改善箇所説明図

(V-JA12C 過給機付原動機を例示する)

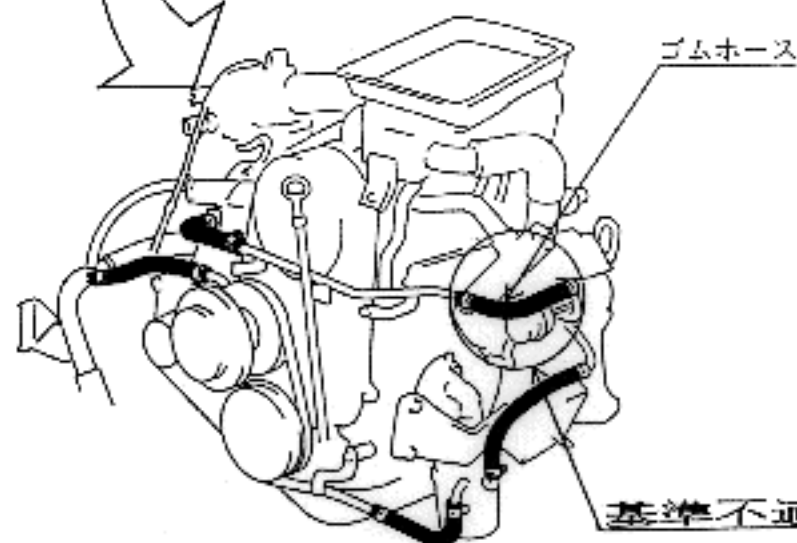
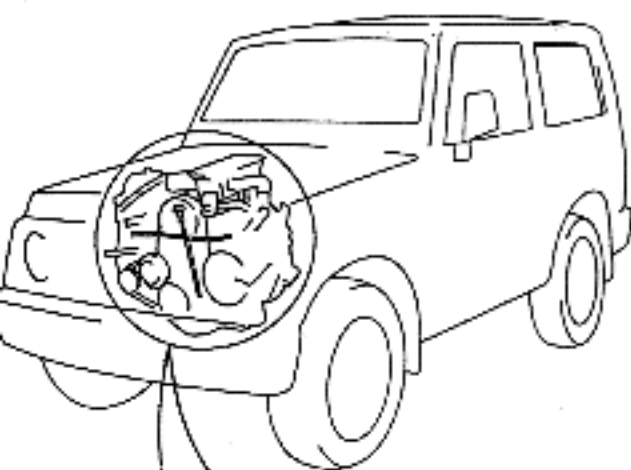
原動機の冷却系統に使用されているゴムホースの一部に製造不良のものがあるため、そのままの状態で使用を続けると当該ゴムホースに亀裂が生じ、冷却水が漏れ、最悪の場合、オーバーヒートに至るおそれがある。

改善前

ホース 外径 14mm

ホース 内径 9mm

改善後

識別：網目入ゴムホース

ホース 外径 16mm

ホース 内径 9mm

全車両、当該ゴムホースを対策品と交換する。
